Moteur GU SECURY Automatique - modification des couleurs de fils

❖ Nous vous informons d'une modification **temporaire** des couleurs de fils sur le câble fourni avec le moteur GU-SECURY (référence K-18153-01-0-0).

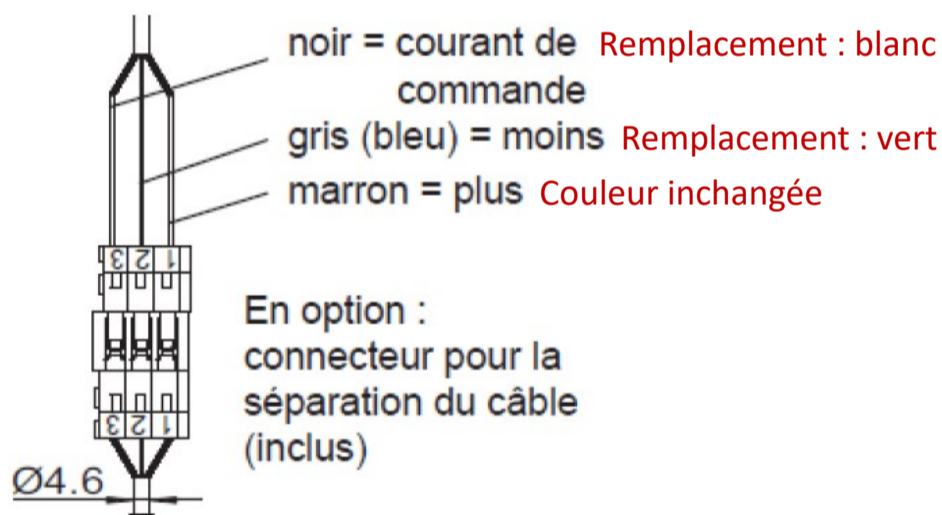
❖ En raison de la pénurie de matériaux sur le marché mondial, les couleurs de fils de connexion sont temporairement modifiées.

→ Veuillez trouver ci-dessous les modifications de couleurs :

Fonction	Solution provisoire du câble	Câble standard	SECUREconnect 50 / 200
GND			GS
12 V AC / 12-24 V DC			VS
Impulsions d'ouverture			90
